**INFORME DE VISITA DE CONTROL
N° 006-2025-OCI/0406-SVC**

**ESTADO SITUACIONAL DE LA OBRA: “MEJORAMIENTO
DEL SERVICIO DE TRANSITABILIDAD VEHICULAR Y
PEATONAL EN EL INGRESO E INTERIOR DE LA
ASOCIACIÓN DE VIVIENDA LOS PERIODISTAS DEL PERÚ Y
URB. EL BOSQUE, DISTRITO DE ICA – PROVINCIA DE ICA,
DEPARTAMENTO DE ICA”**

**PERÍODO DE EVALUACIÓN:
DEL 6 AL 12 DE MARZO DE 2025**

Imagen N° 1

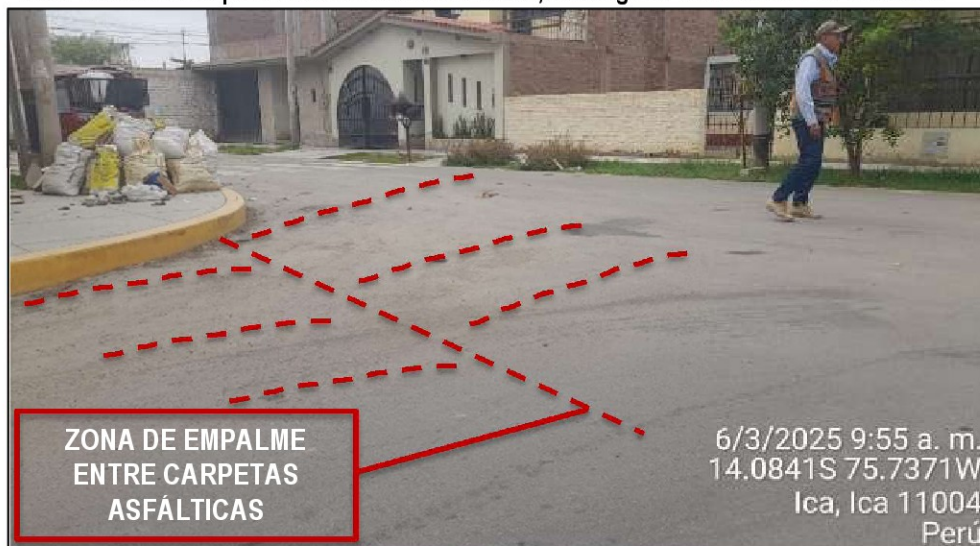
Entre las calles CA. 6-014 CDRA. 4 y CA. 1-014 CDRA. 1, se evidenció desnivel en zona de empalme entre uniones de carpetas asfálticas de ambas calles, a lo largo de todo el ancho de la calzada

Imagen N° 9
Ubicación de área entre CA. 5-014 CDRA. 2 y CA. 3-014 CDRA. 2

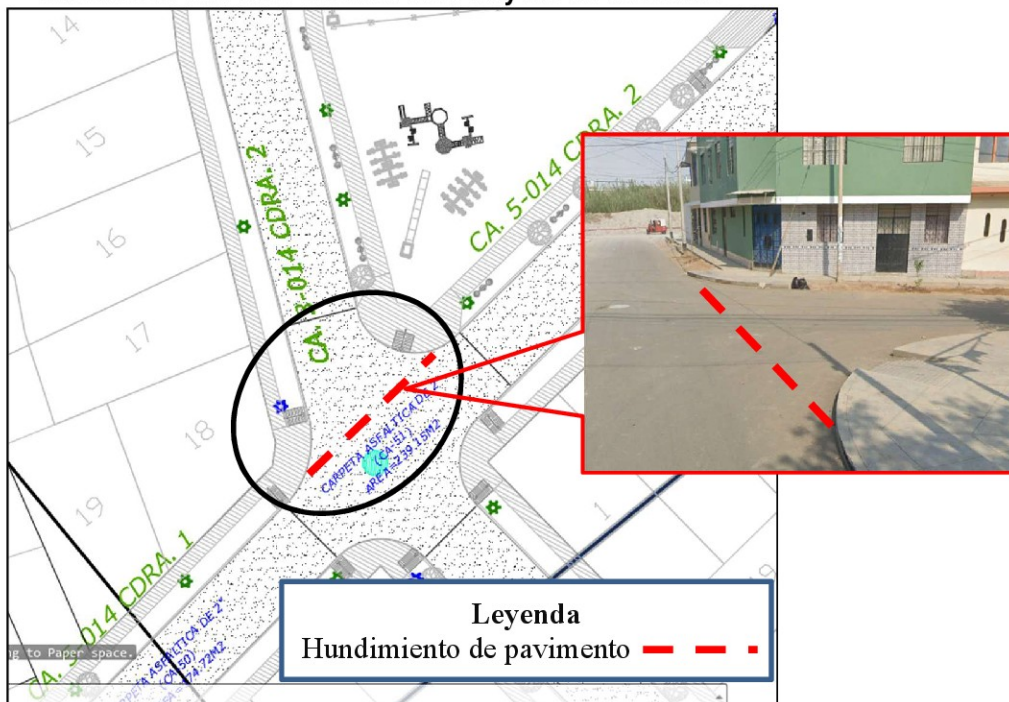
Para una mejor ubicación de lo señalado en la imagen precedente, se muestra continuación el "Plano de Pavimentación Proyectada PPP-02" del expediente técnico aprobado, a fin de identificar el tramo de la calzada que presenta hundimiento:

Imagen N° 11

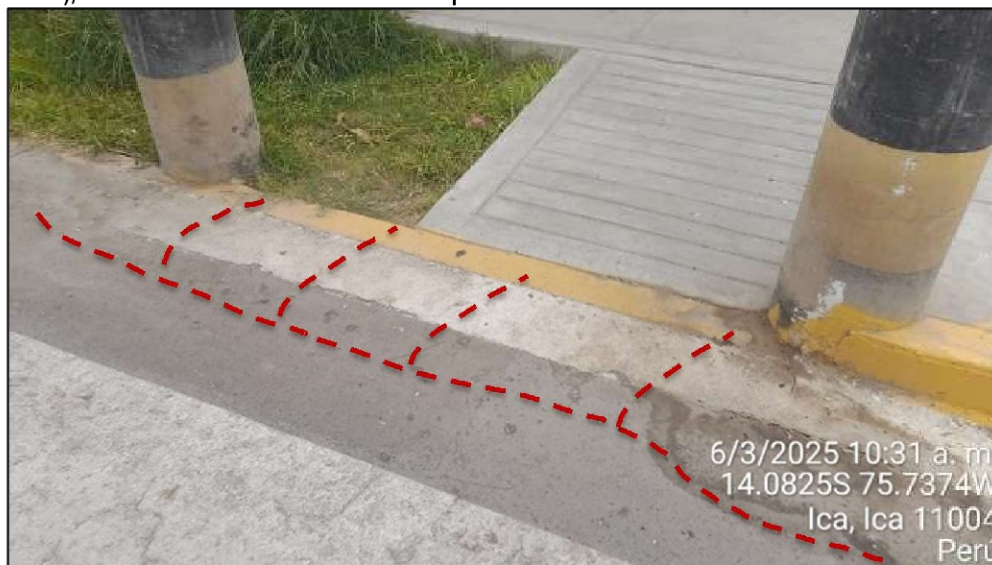
En la Intersección de las calles CA. 4-014 CDRA. 2 y CA. 3-014 CDRA. 2 (frente a vivienda B-8), se visualizó hundimiento de la carpeta asfáltica colindante con martillo de vereda

Imagen N° 19

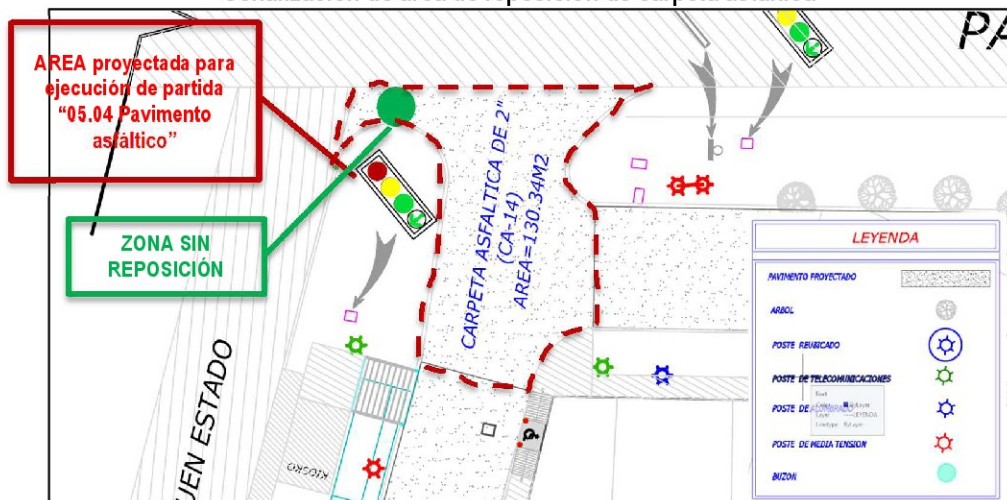
Al respecto, de la revisión al "Plano de Pavimentación Proyectada PPP-01" del expediente técnico aprobado, se advierte que el área asignada al contratista para la ejecución de la partida "05.04 Pavimento asfáltico", comprendió la intersección de la calle NN 2340 CDRA. 3 y la Panamericana Sur, donde se indica que la ejecución debe extenderse hasta el límite de la vía pavimentada (Panamericana Sur), tal como se muestra en la imagen siguiente:

Señalización de área de reposición de carpeta asfáltica²

Al respecto, el literal "c) Lisura", del numeral "3.5.4 en la Carpeta Asfáltica Terminada", del numeral "3.5. CONTROL Y TOLERANCIAS", del "Capítulo 3", de la Norma CE.010 PAVIMENTOS URBANOS del Reglamento Nacional de Edificaciones, establece que la superficie acabada de

c.1) La superficie acabada no deberá presentar zonas de acumulación de agua (depresiones), ni elevaciones mayores de cinco milímetros (5 mm) en capas de rodadura, ni elevaciones mayores de diez milímetros (10 mm) en bacheos
[...] **[Énfasis es agregado]**
